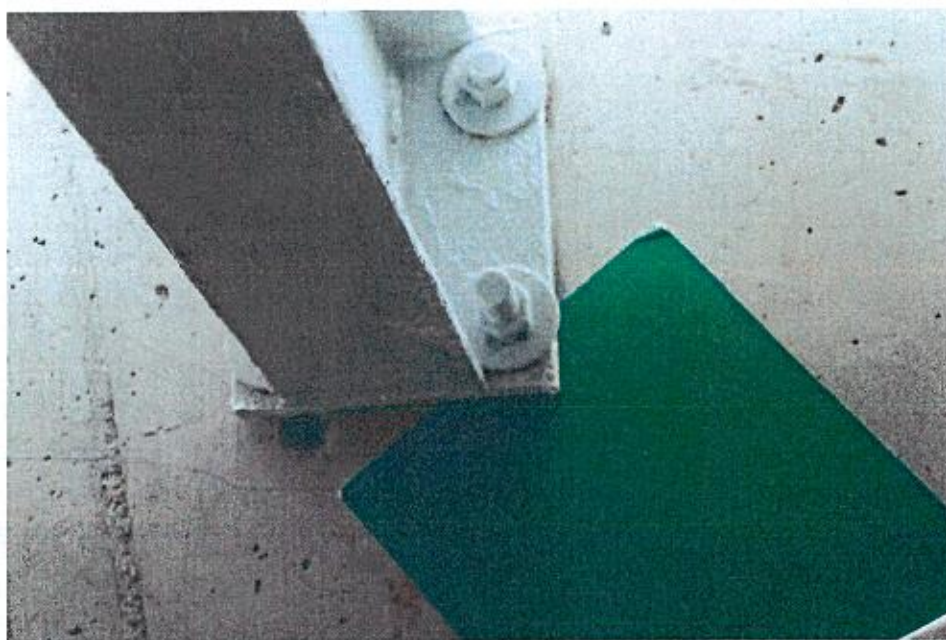
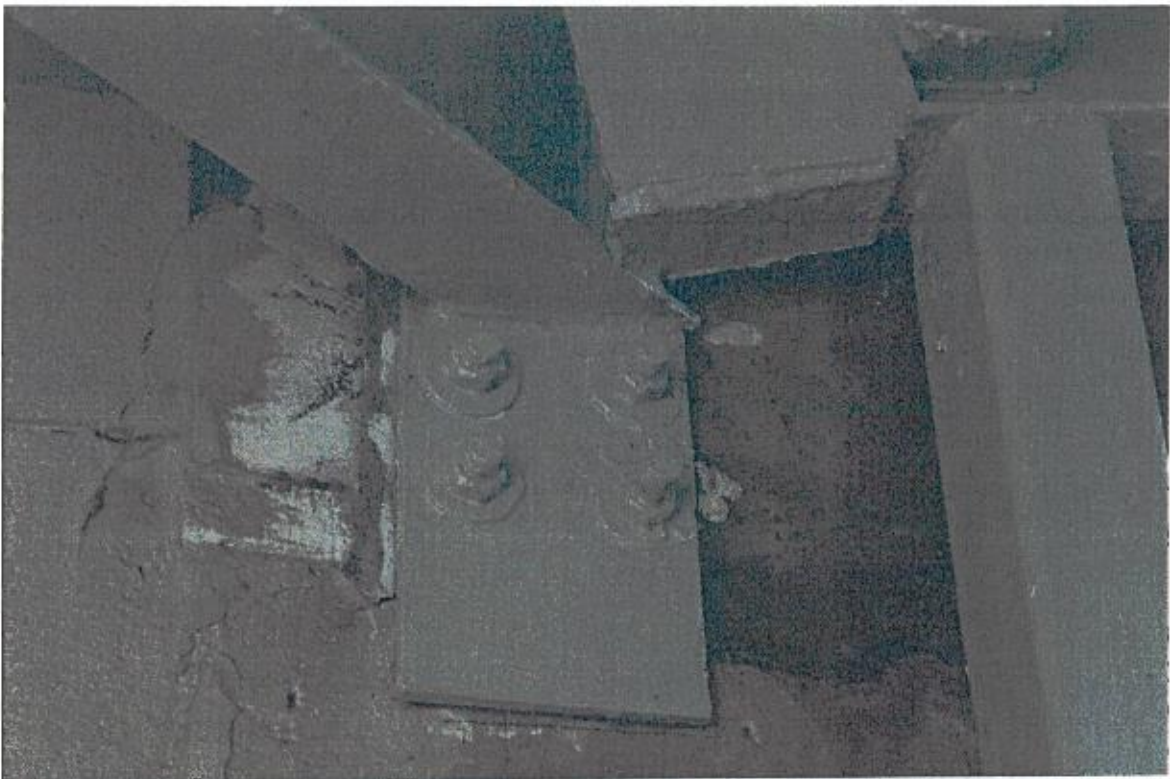
- 16) Niedbale wykonany zasyp fundamentów budynku i muru oporowego od strony elewacji północno-wschodniej. W wyniku użycia do zasypu złego materiału, materiał z wykopów fundamentowych, doszło do podmycia przestrzeni pod warstwą chudego betonu i wypłukania gruntu rodzimego.

Wymyty grunt należy uzupełnić chudym betonem, tak aby dokładnie zalać powstałe szczeliny. Następnie zasypkę wykonać gruntem nie nasiąkliwym niewysadzinowym tak by otrzymać wskaźnik zagęszczenia gruntu na poziomie nie mniej niż $I_s = 0,98$

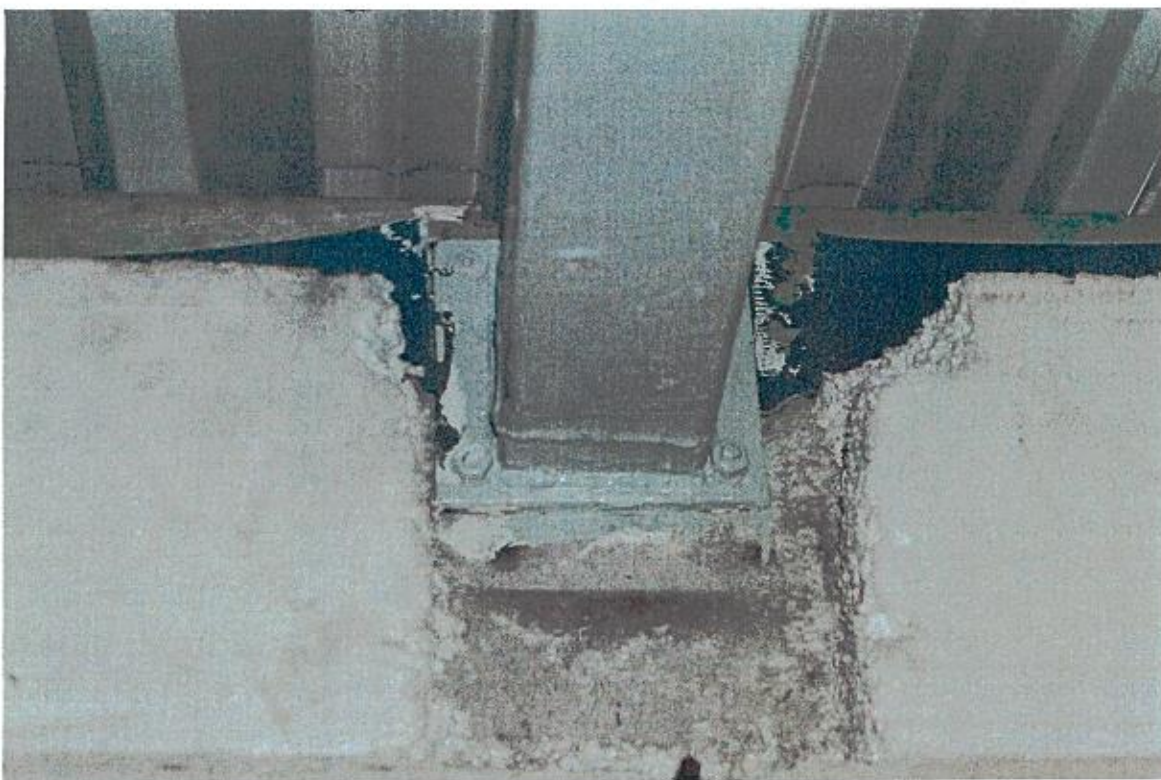
- 1) Niedbale, w sposób nieprecyzyjny zamontowane elementy konstrukcyjne dachu tj.: płatwie, krokwie i słupy.

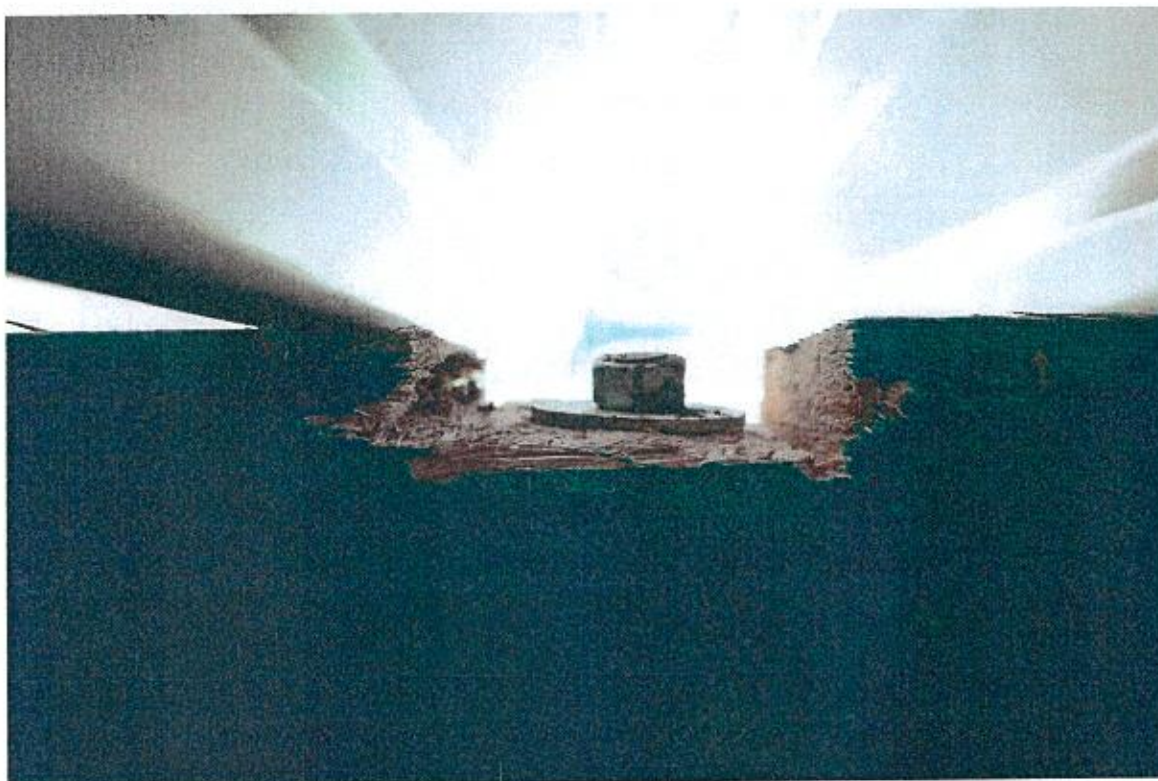
- 2) Brak mocowań konstrukcji dachu do żelbetowych elementów konstrukcyjnych i ceramicznych budynku.

- 3) Nieprawidłowo wykonane gniazda kotwienia belek konstrukcji dachu oraz ich podparcia na ścianach budynku.

- 5.21. Rys. 1 Wycinek z Projektu budowlanego [19], „Przekrój B-B, rys. 7” – A) przekrój pionowy posadowienia fundamentu i B) przekrój poziomy ściany fundamentu.

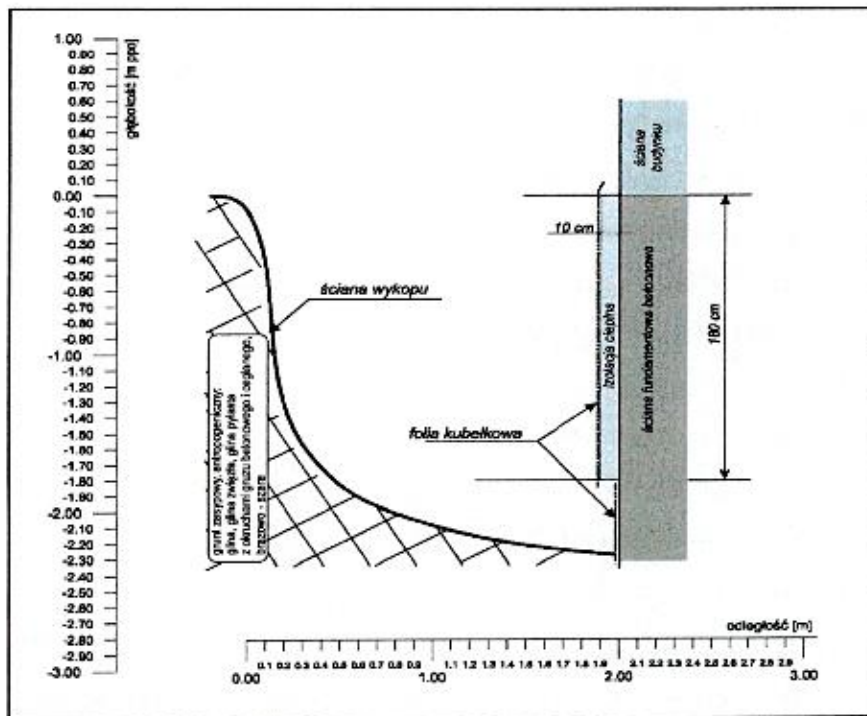
- 5.6. Odkrywki miały na celu opisanie poziomego i pionowego wykształcenia warstw zgodnie z rysunkiem z Projektu budowlanego [19], „Przekrój B-B, rys. 7”.

- 5.12. Fundament jest posadowiony zgodnie z Projektem budowlanym [19] na gruncie rodzimym o nośnym charakterze.
- 5.13. W profilu odkrywki WB-1 (Rys. 2) pomiędzy folią kubelkową, a gruntem zasypowym nie stwierdzono warstwy filtracyjnej żwirowej (Rys. 1B). Konieczność wykonania warstwy żwirowej (Rys. 1B) i drenażu potwierdzają opisane warunki wodne w otworach BB1 i BB2.
